# これまでの委員からの質問への回答 (第 4、5 回分科会時の質問)

2022年10月17日

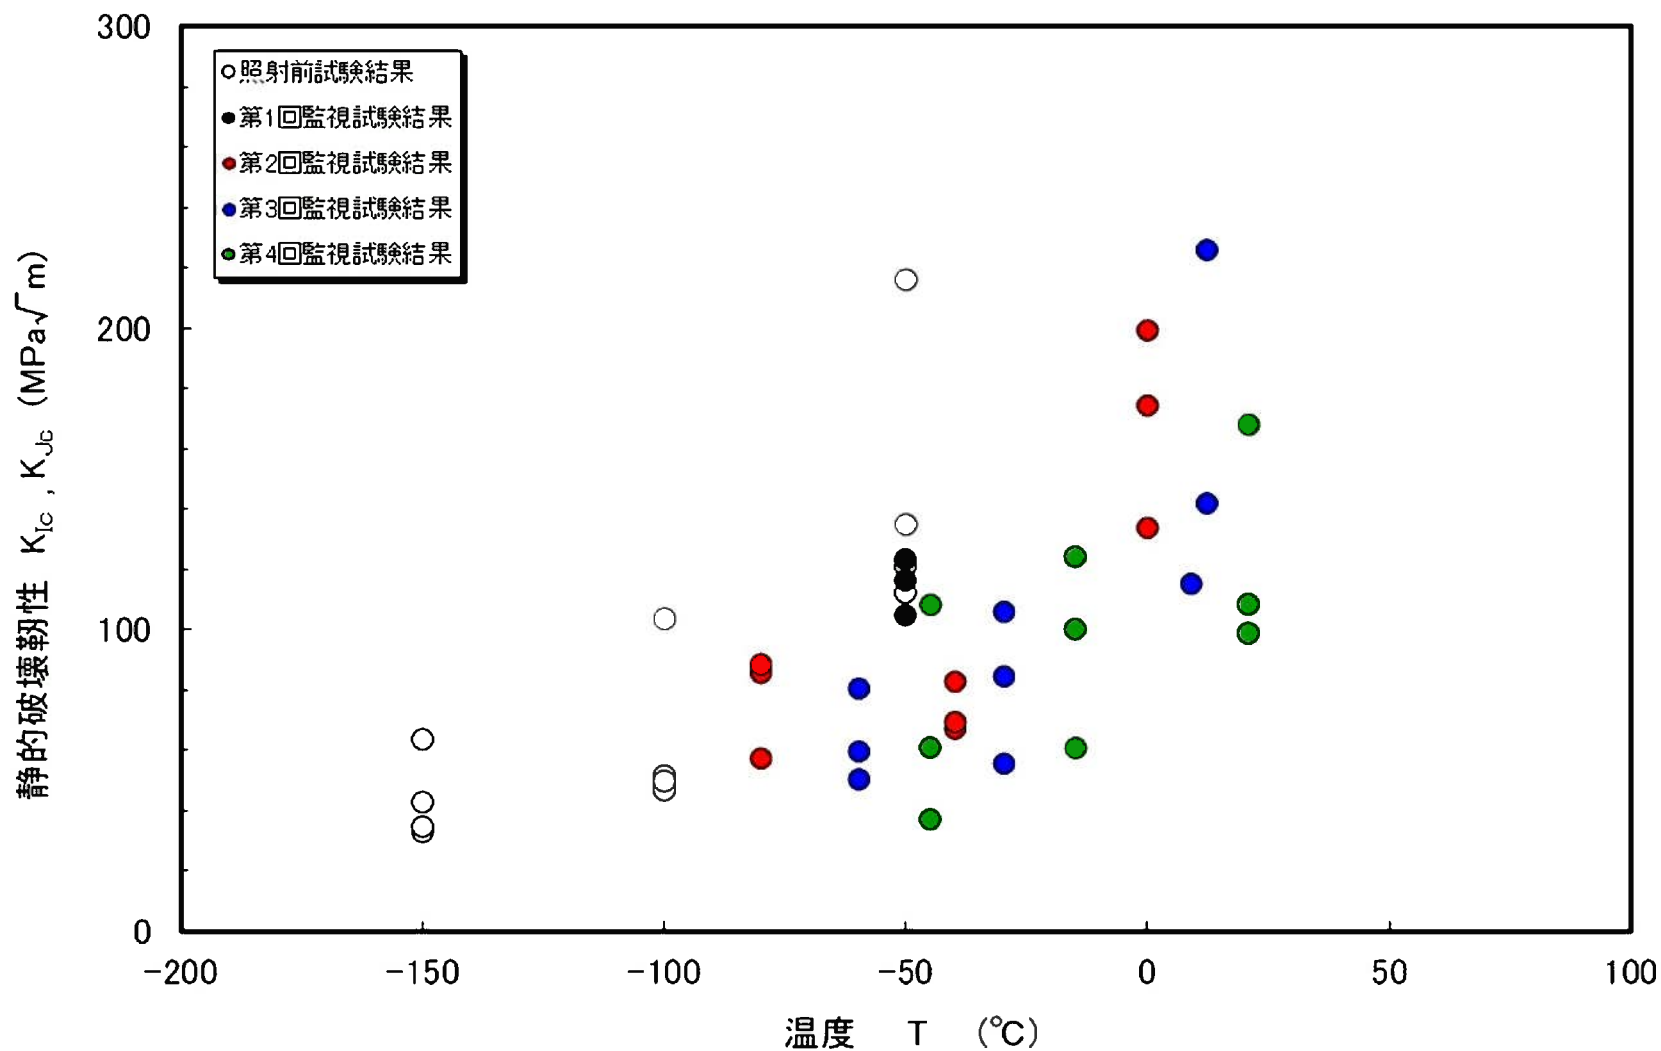
原子炉容器の具体的な破壊靱性値の実測値を示すこと。

原子炉容器の具体的な破壊靱性値の実測値について、下図に示す。

図1 バッフル構造全体図

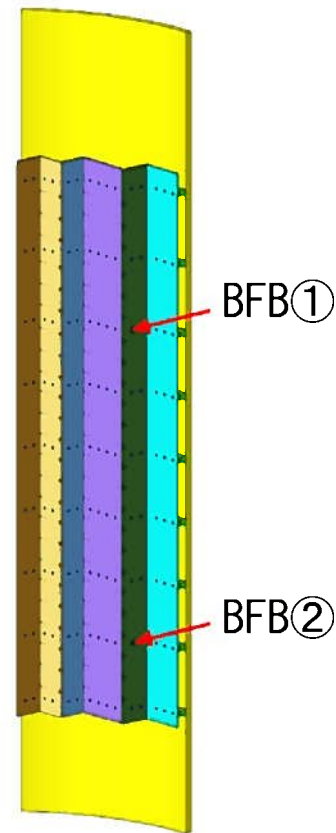
バッフルフォーマーボルトについて、ボルトの配置と応力履歴が分かるものを提示すること。

(1) バッフルフォーマボルト（以下「BFB」という。）に発生する応力はスウェリングによるバッフル構造の変形の影響を受ける。

スウェリングによる構造変形の影響程度を比較するため、図1に示す取り付け位置の違う2本のBFBに着目する。

図1 原子炉容器サポートの照射脆化評価部位

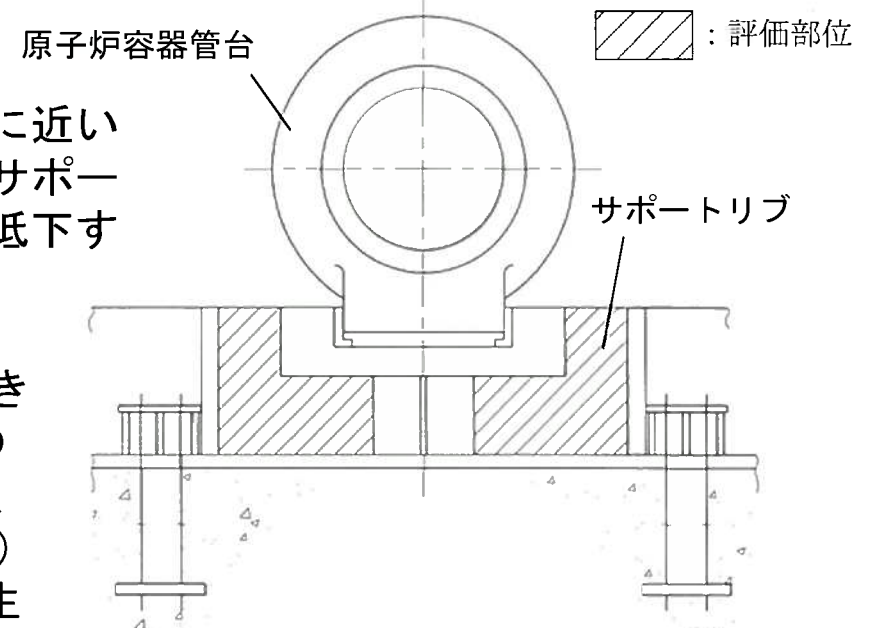
原子炉容器のサポート部など、原子炉容器以外の中性子照射脆化の評価内容を示すこと。

○なお、評価部位は、原子炉サポートのうちせん断荷重が大きいサポートリブ(図1 参照)とし、原子炉容器サポートの最低使用温度(21℃)を基準としてSs地震が発生したとき、製造時又は溶接時の欠陥を想定した場合に破壊靱性値( $K_{IR}$ )と、応力拡大係数( $K_I$ )を比較することで、脆性破壊が発生するか否かを破壊力学評価を基に検討した。

○評価に用いるサポートリブ（炭素鋼（SM50B））の破壊靱性値（ $K_{IR}$ ）評価は、ASME Section III Appendix Gに記載されている評価式に基づき、サポートリブの破壊靱性値を算出した結果、 $32.3\text{MPa}\sqrt{\text{m}}$ となる。

○また、評価に用いる応力拡大係数（ $K_I$ ）は、Raju-Newmanの式※に基づき算出した結果、 $4.6\text{MPa}\sqrt{\text{m}}$ となる。

○以上より、サポートリブはプラント運転開始後60年時点で、原子炉容器サポートの最低使用温度においてSs地震が発生したとしても、評価にて得られた応力拡大係数 $K_I=4.6\text{MPa}\sqrt{\text{m}}$ は、破壊靱性値 $K_{IR}=32.3\text{MPa}\sqrt{\text{m}}$ を下回っていることから、原子炉容器サポートの健全性は保たれると判断できる。
